# 泊発電所3号炉

## 基準津波に関するコメント回答

(地震に伴う津波と地震以外の要因に伴う津波の組合せ)

令和5年6月14日  
北海道電力株式会社

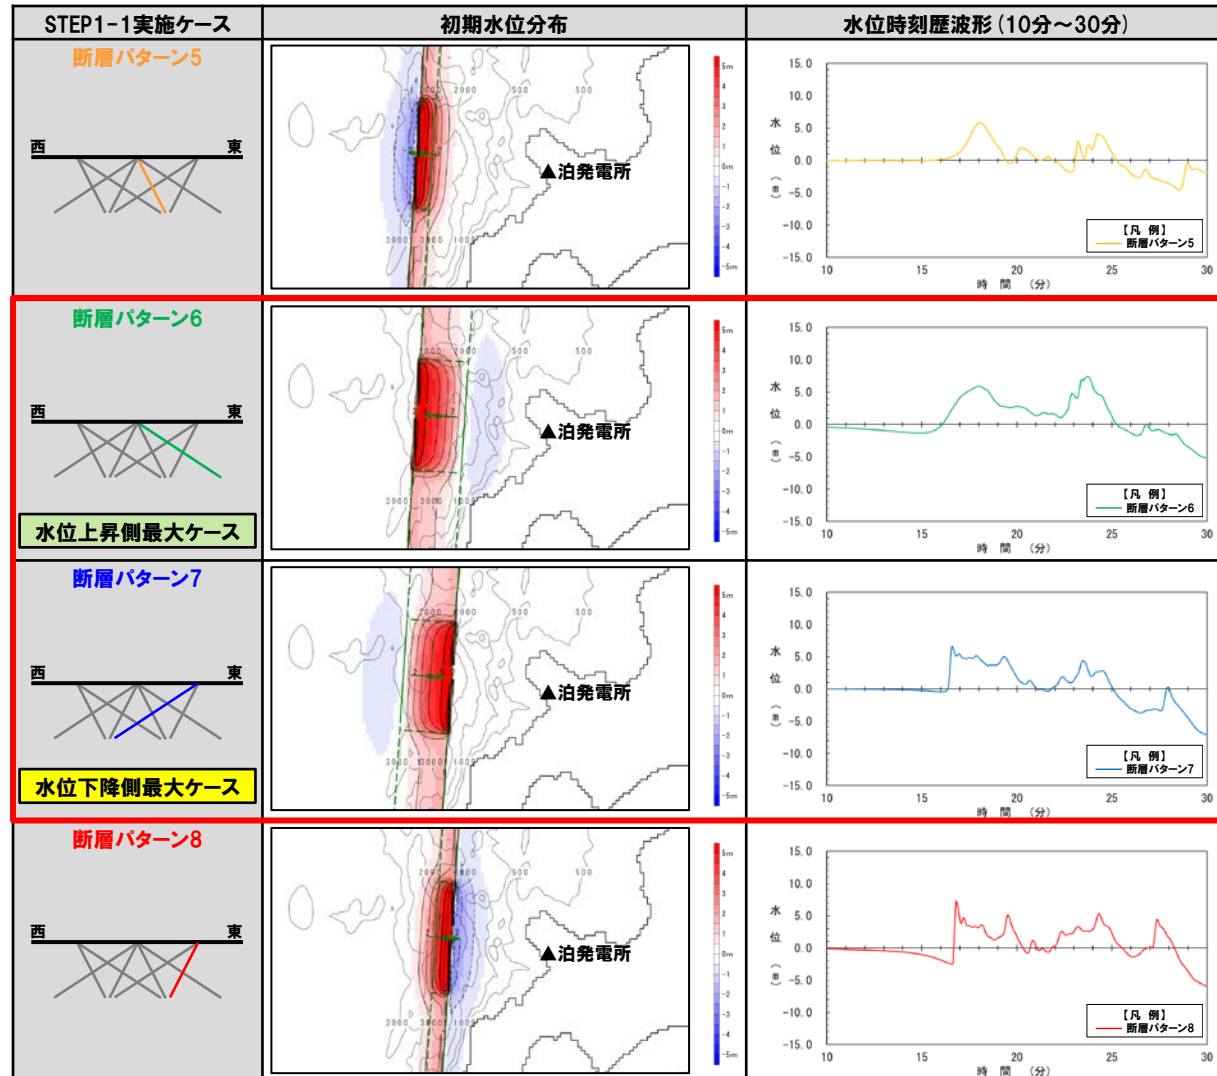
No	指摘事項	回答方針
33	地震による津波と陸上地すべりによる津波の組合せ評価において、地震による津波の評価結果のうち水位下降側の波源として選定したものが、組合せ後に水位上昇側の最大水位となったことを踏まえ、現在の組合せ候補としている波源で、組合せ後の水位に影響の大きい波源が選定できているのかについて、分析結果を踏まえて根拠を明確にした上で説明すること。	<p>【検討対象波源（断層パターン）の変更】</p> <ul style="list-style-type: none"> <li>○令和5年3月24日審査会合では、地震に伴う津波の水位上昇側最大ケースである断層パターン6を対象とした分析・追加解析により組合せ評価の最大ケースの妥当性を示せると考えていた。</li> <li>○一方、断層パターン5～8について、波源位置（位相）の変動を考慮した場合にピークが重なり、水位が大きくなる可能性があることから、断層パターン5～8を対象に分析・追加解析を実施することで、組合せ評価の最大ケースを示す方針とする。</li> </ul>

- 断層パターン1～4は、断層パターン5～8をそれぞれ西へ25km移動した位置にある同じ断層面の波源である。
- 後段の評価において、断層パターン5～8をベースに東西に移動させた影響を検討する。
- 以上より、断層パターン1～4については、断層パターン5～8の評価に代表させる（以降、断層パターン1～4を、以下のとおり呼ぶ）。
  - 断層パターン1:断層パターン5（西へ25km移動）
  - 断層パターン2:断層パターン6（西へ25km移動）
  - 断層パターン3:断層パターン7（西へ25km移動）
  - 断層パターン4:断層パターン8（西へ25km移動）

### 検討対象波源の変更（4/4） 検討対象波源の設定

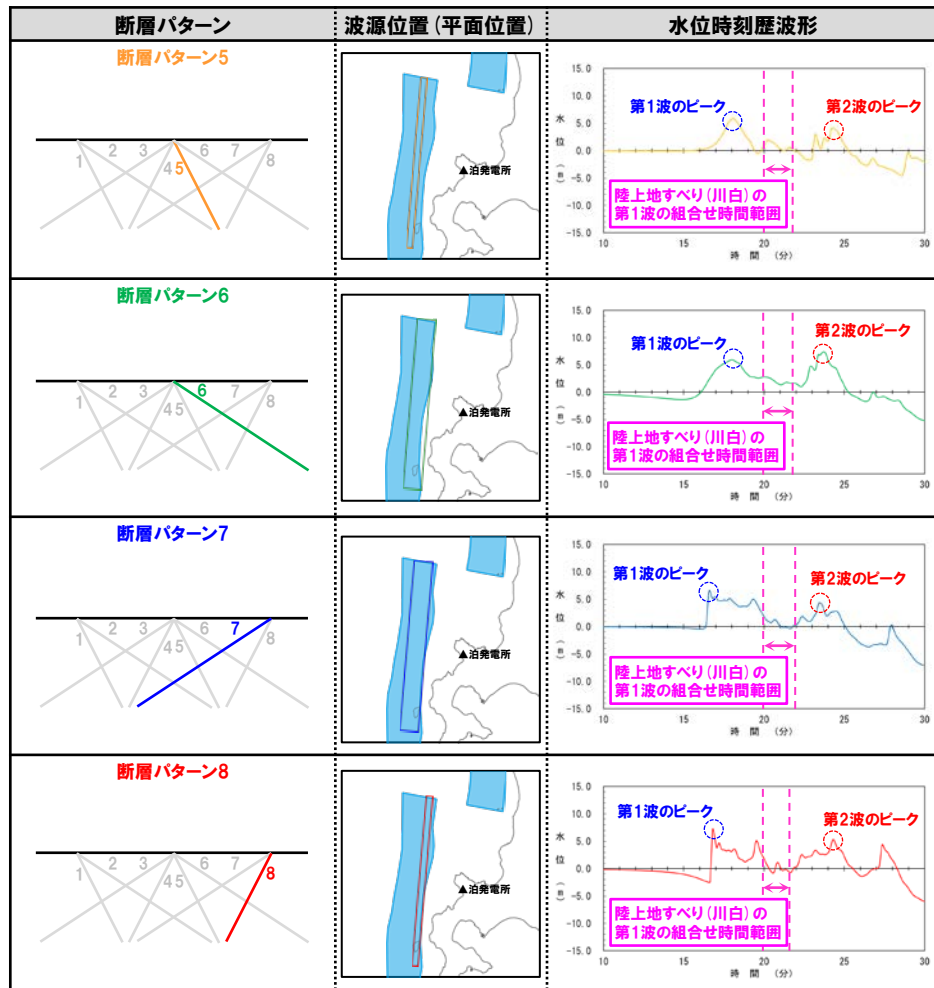
No	指摘事項	回答方針
33	<p>【水位上昇側】</p> <ul style="list-style-type: none"> <li>陸上地すべり（川白）の第1波を対象としたこれまでの分析・評価結果を踏まえ、地震に伴う津波のうち<b>組合せ時間範囲</b>において<b>第1波</b>又は<b>第2波</b>のピークが生じる波源を特定して示すこと。</li> <li>その上で、<b>組合せ時間範囲</b>における<b>組合せ後の津波水位が高くなる波源の組合せ</b>について、波源のパラメータを変更した場合の波形に与える影響を考慮して検討すること。</li> </ul>	<p>○既往の分析結果を踏まえ、地震に伴う津波の断層パラメータの変動が、<b>第1波</b>又は<b>第2波</b>のピークの位相・水位に及ぼす影響を整理する。</p> <p>○そのうえで、<b>組合せ評価の最大ケース</b>を示すのに必要な追加解析として、以下のパラメータスタディを実施する。</p> <ul style="list-style-type: none"> <li>概略パラメータスタディとして、位相に影響を与える断層パラメータ（「東西方向位置」及び「矩形モデル・くの字モデル」）の変動を考慮し、<b>組合せ時間範囲</b>において<b>第1波</b>又は<b>第2波</b>のピークが生じる波源を特定したうえで、ピークの水位が大きくなる波源を選定する。</li> <li>詳細パラメータスタディとして、その他の断層パラメータ（「アスペリティ位置」及び「断層面上縁深さ」）の変動を考慮し、ピークの水位が大きくなる波源を選定する。</li> <li><b>組合せ評価</b>を実施し、敷地に対する影響を確認する。</li> </ul>

○断層パターン5～8を対象に、位相に影響を与える断層パラメータ（「東西方向位置」及び「矩形モデル・くの字モデル」）の変動を考慮し、**組合せ時間範囲**において**第1波**又は**第2波**のピークが生じる波源を特定したうえで、ピークの水位が大きくなる波源を選定する。

## 検討フロー (2/2)

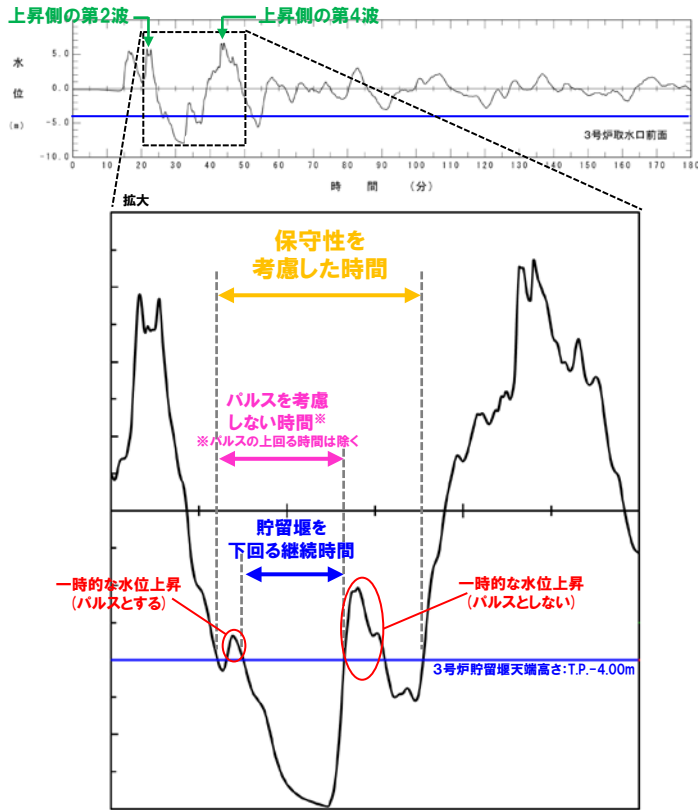
No	指摘事項	回答
33	地震による津波と陸上地すべりによる津波の組合せ評価において、 <b>地震による津波の評価結果のうち水位下降側の波源として選定したものが、組合せ後に水位上昇側の最大水位となったことを踏まえ</b> 、現在の組合せ候補としている波源で、組合せ後の水位に影響の大きい波源が選定できているのかについて、分析結果を踏まえて根拠を明確にした上で説明すること。	<p>○水位上昇側の評価とは異なり、<b>波源の入れ替わり(主要な断層パラメータの変更)が発生しないこと</b>から、組合せ後の水位下降側の評価に影響の大きい波源が選定されている。</p> <p>○また、<b>耐津波設計(施設評価)に対して安全側の評価となるように</b>、「保守性を考慮した時間」の最大ケースを水位下降側の基準津波として設定することから、水位下降側の評価は妥当である。</p>

【波源の入れ替わりの確認 (P174参照)】  
 ○「保守性を考慮した時間」について、以下の最大ケースに**波源の入れ替わり(主要な断層パラメータの変更)**が発生しないことを確認する。  
 ➤ 地震に伴う津波の最大ケース  
 ➤ 「5.8 泊発電所の波源の特徴を踏まえた組合せ評価の最大ケース」
